Advies toegepaste rvs zwembad de Waterlinie

Projectnummer : ODR 2306705 C
Notitie : Memo 23-08-29-001
Bladnummer: : 1

Volgnummer controle : 001
Behandelend medewerker :
Zaaknummer 1 : ODR 2306705 C
Behandelend medewerker :
Zaaknummer 2 :
Behandelend medewerker :
Gemeente : Culemborg
Omschrijving : Zwembad "de Waterlinie"
Datum : 29-08-2023

Hieronder volgt een overzicht van de bassinwand met daarbij de UC-waarden, dit is een overzicht uit een memo van IV-consult.

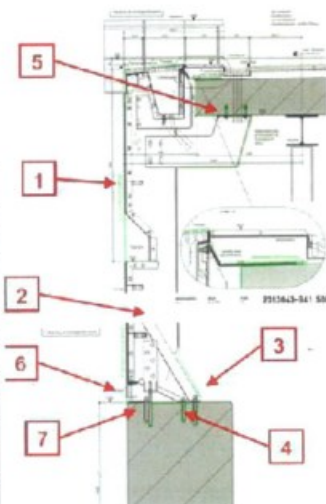
Uit deze opname blijkt dat de onderste aansluitingen meer corrosie vertonen ten opzichte van de overige aansluitingen.

Uit de berekening van IV-consult blijkt dat er boven (5) en onder (6 + 3) de UC-waarde het grootst zijn namelijk 0,67.

Wat wel op valt is dat betrekking heeft op de beton en niet op de rvs-wand.
Verder is in de berekening de steun bij 7 niet bekeken.

En andere reden om te kiezen voor scenario 3 is het feit bij bezijken van een onderdeel of bout of anker bij punt 3 de krachten verdeeld moeten verdeeld worden over de overige onderdelen en dan ontstaat de vraag of de overige onderdelen welk sterk genoeg is.

Als er gekozen wordt voor scenario 1 of 2 gaat de voorkeur naar scenario 1 omdat bij scenario 2 er wel onderdelen vervangen maar ten dele en niet op de belangrijkste plaats.

Namelijk de verbinding tussen de bassinwand en betonwand.

Scenario 3 toe passen.
